# Modification n° 12.86

## Commune de MEIX-DEVANT-VIRTON

### Village de Houdrigny

Intitulé : Modification n° 12.86 : Commune de MEIX-DEVANT-VIRTON - Village d'Houdrigny

Modification n° 12.86 : Commune de MEIX-DEVANT-VIRTON - Village d'Houdrigne

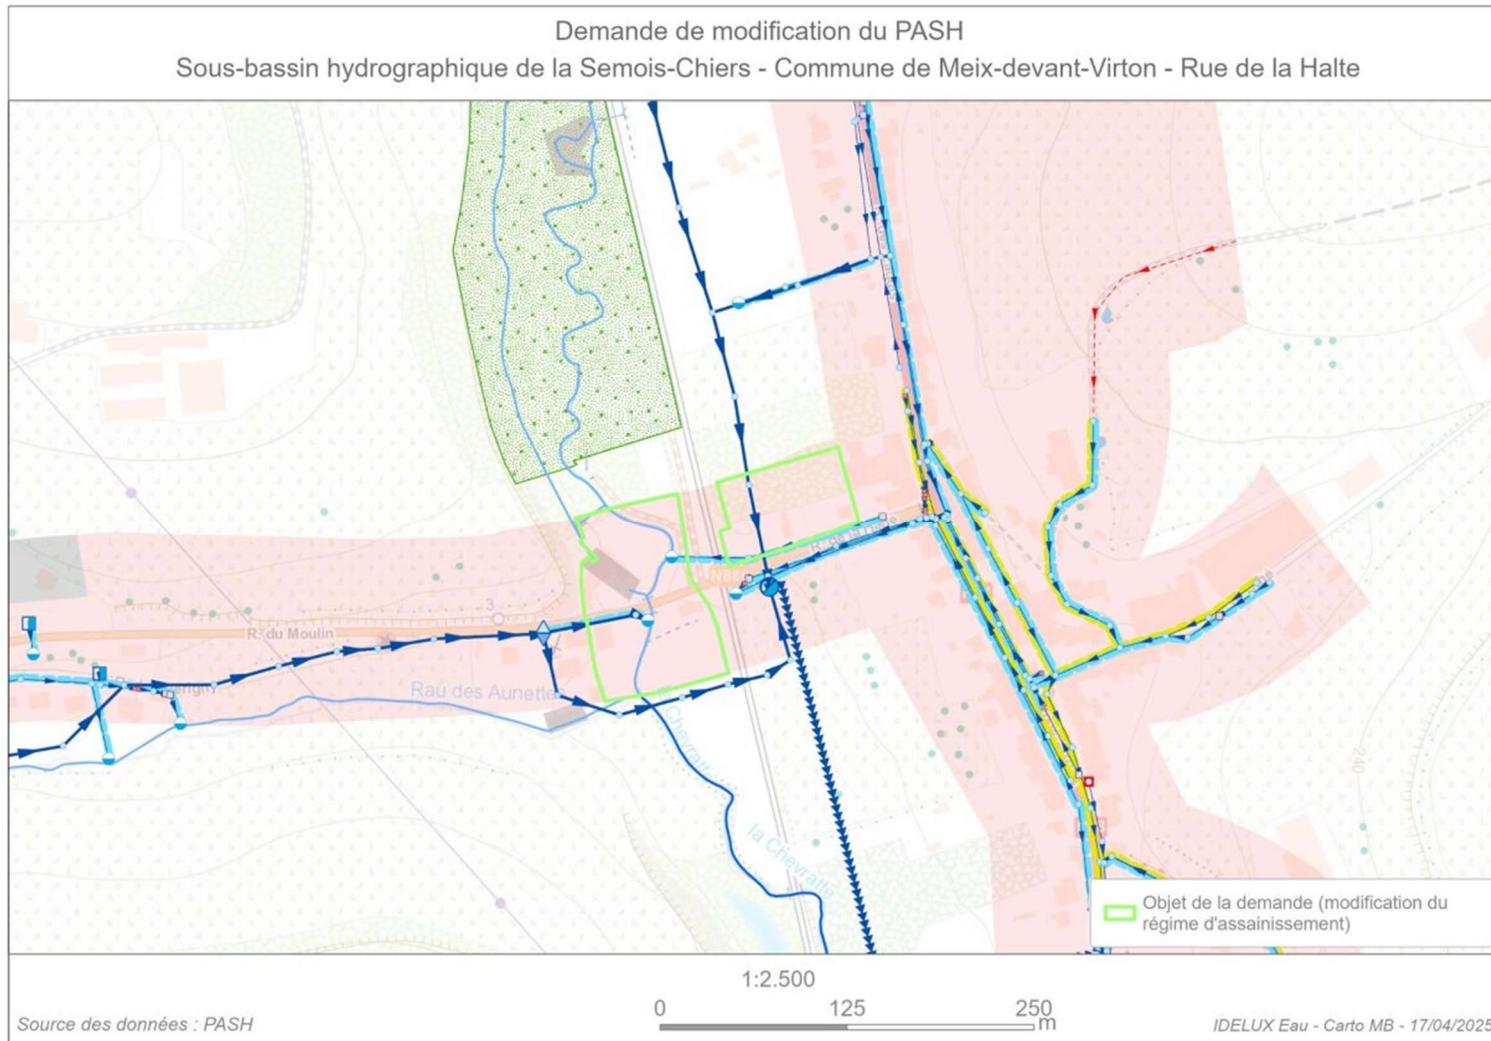
Explications	La demande de modification porte sur plusieurs parcelles reprises en assainissement collectif de part et d'autre de la ligne de chemin de fer, dans le village d'Houdrigny, sur le territoire communal de Meix-devant-Virton. Vu la difficulté technique de raccordement au collecteur et à l'égout, l'absence d'égout dans la rue du Moulin et la présence d'aqueducs et d'un cours d'eau, il est proposé le passage en régime d'assainissement autonome de cette zone.		
Superficie concernée	1,5 ha		
Assainissement collectif	Avant		
Assainissement collectif	24 EH		
Assainissement autonome	0 EH		
Assainissement transitoire	0 EH		
Charge totale à terme		<b>24 EH</b>
